改善箇所説明図

基準不適合発生箇所

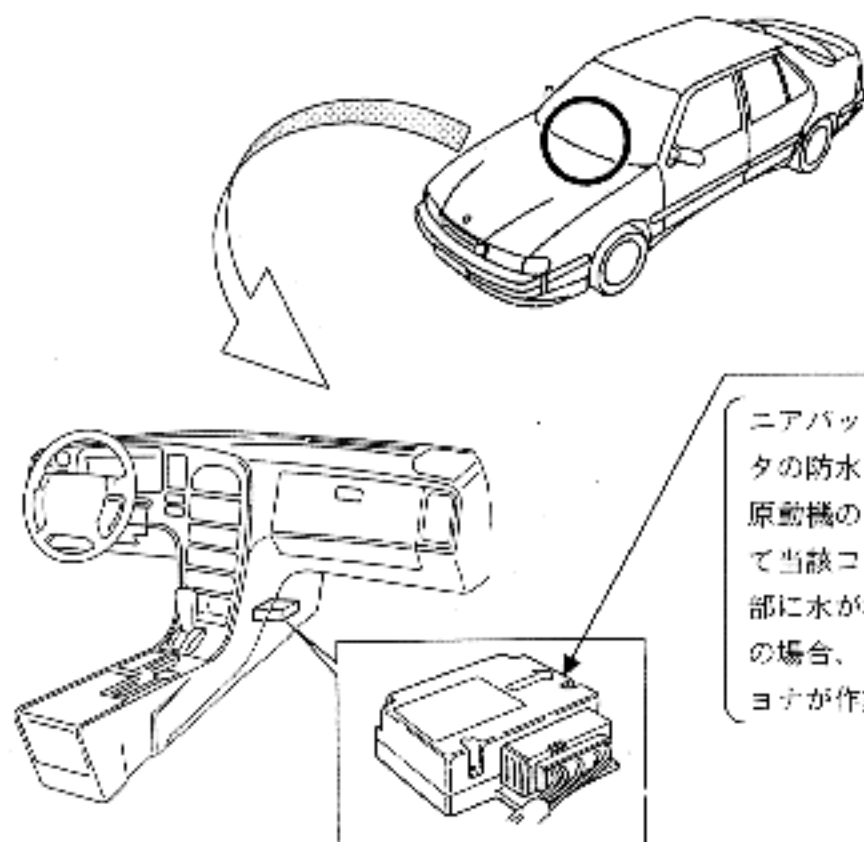
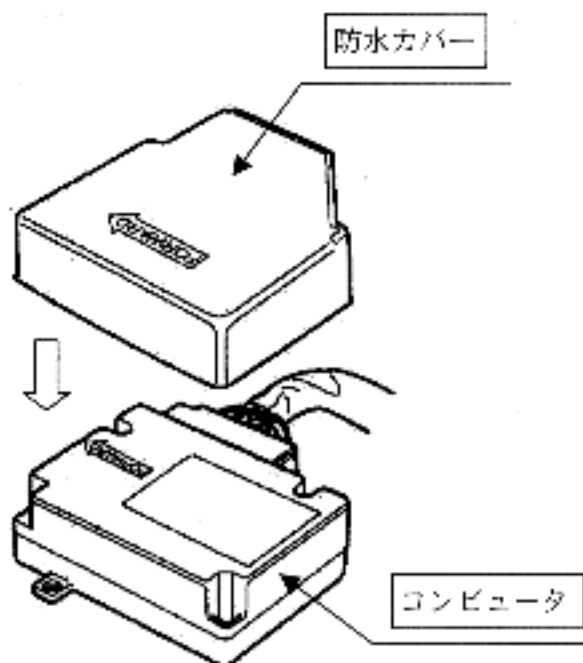
エアバッグ等の作動を制御するコンピュータの防水が不適切なため、ヒータコアから原動機の冷却水が漏れて電気配線を伝わって当該コンピュータに滴下した場合に、内部に水が浸入して電気回路が短絡し、最悪の場合、エアバッグ及び座席ベルトテンシヨナが作動するおそれがある。

全車両、当該コンピュータに防水カバーを取付ける。また、コンピュータが水に濡れているもの及び濡れた形跡のあるものはコンピュータを良品と交換する。
